Als 1953 der VEB Glashütter Uhrenbetriebe die Wünsche unserer Frauen verwirklichte und sein Sortiment durch eine 15steinige $5\frac{1}{4}$ '''-Damenarmbanduhr bereicherte, wurde sehr anerkennend über die Werkstätigen des Betriebes gesprochen. Man hatte auch dafür Verständnis, daß dem mengenmäßigen Ausstoß zur Zeit noch Grenzen gesetzt waren und somit noch nicht alle vorhandenen Kaufwünsche erfüllt werden konnten, nicht aber dafür, daß Ganggenauigkeit und Funktion Mängel aufwiesen, die im Gegensatz zu der traditionellen Qualitätsarbeit standen. Es ist klar, daß es bei jedem neuen Erzeugnis gewisse „Kinderkrankheiten“ gibt, mit denen der Betrieb noch einige Zeit nach Fertigungsbeginn zu kämpfen hat. Aber wie gesagt, eine begrenzte Zeit! Wenn aber die Reklamationen aus den Käufer- und Verkäuferkreisen nicht nachlassen, dann muß man schnellstens alles daransetzen, daß hier eine Veränderung im positiven Sinne eintritt. Wir können uns noch daran erinnern, daß sich mit dem Kaliber 63 damals nicht nur die Werkstätigen des Betriebes beschäftigten, sondern auch Fachkommissionen und andere Institutionen. Da aber immer nur Teilveränderungen durchgeführt wurden und man einige „Grundsätzlichkeit

Bild 3: Ankerkloben der Kal. 63, links alte, rechts neue Form

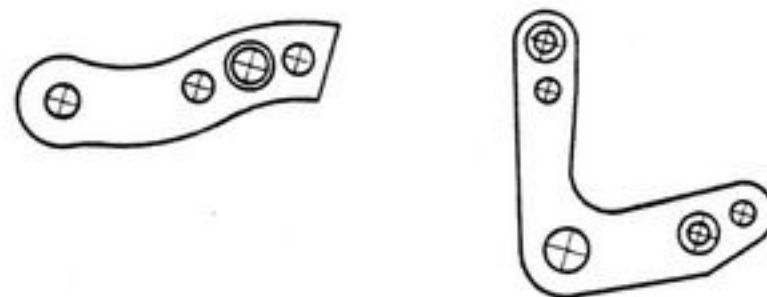
Es wird allgemein interessieren, welche Maßnahmen der Betrieb vorgesehen hat, um verschiedene konstruktive Mängel bei der Kaliber 63 abzustellen.

Herr Frankenstein: „Die Konstruktion der Damenarmbanduhr Kaliber 63 wird augenblicklich gründlich überprüft und überarbeitet. Es wurden dabei Veränderungen verschiedener Teile vorgesehen, die bisher oftmals Anlaß zu Reklamationen gaben. So wird zum Beispiel an Stelle des Ankerklobens eine Ankerbrücke vorgesehen und somit eine sichere Lagerung des Ankers gewährleistet. Die Aufzugteile werden etwas verändert, um mehr Platz für die Zeiger-Stellhebel Feder zu schaffen. Die Unruh wird schraubenlos ausgeführt, wodurch der Unruhreif weiter außen zu liegen kommt und sich ein verbessertes Verhältnis zwischen Trägheitsmoment und Gewicht der Unruh ergibt. Damit verbunden ist ein leichteres Angehen der Uhr. Der bisher vorhandene runde Spiralschlüssel mit Loch kommt ebenfalls in Fortfall und wird durch einen Formschlüssel mit Schlitz ersetzt. Es sind alle technologischen Voraussetzungen geschaffen, damit sich der Schlüssel zügig drehen läßt. Es ist aber auch nicht möglich, allen Wünschen Rechnung zu tragen. So kann beispielsweise bei einem derartig schmalen Werk die Lagerung der Aufzugwelle nicht breiter ausgeführt werden. Ein Vergleich mit Uhren anderer Fabrikationen bestätigt das.“
